改善箇所説明図①

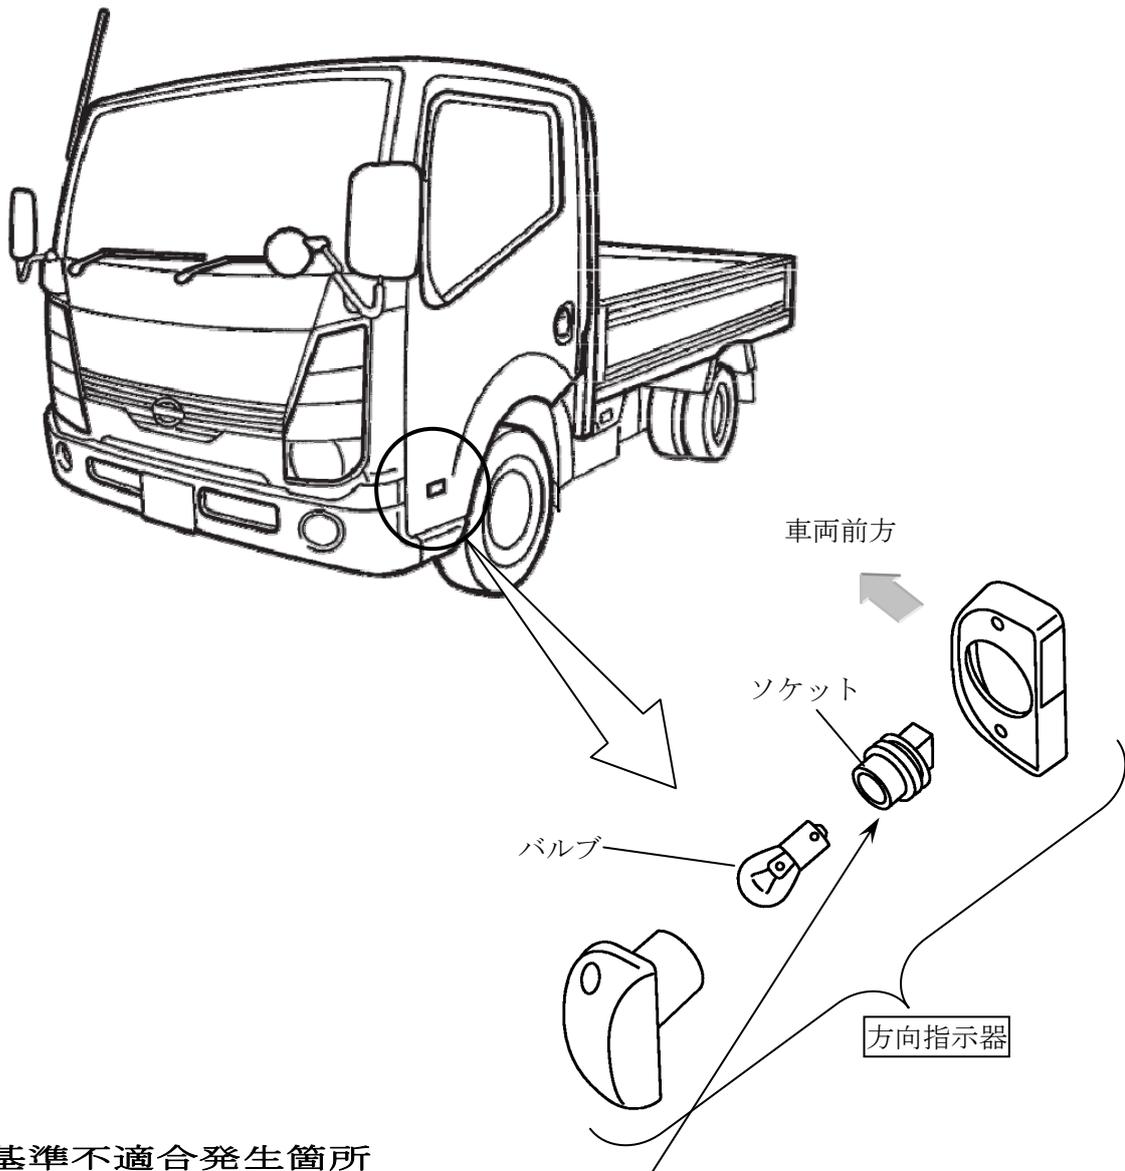
基準不適合発生箇所

ドアに組み付けている方向指示器において、バルブとソケットの接点端子の接圧が低いため、方向指示器を作動させたままドアの開閉を頻繁に繰り返した場合、接点が発熱して端子が破損するものがあり、そのまま使用を続けると、最悪の場合、当該方向指示器が作動しなくなるおそれがある。

改善の内容

全車両、当該方向指示器（左右）を対策品と交換する。

識別：銀色のシールをモデルナンバープレートの右横に貼り付ける。
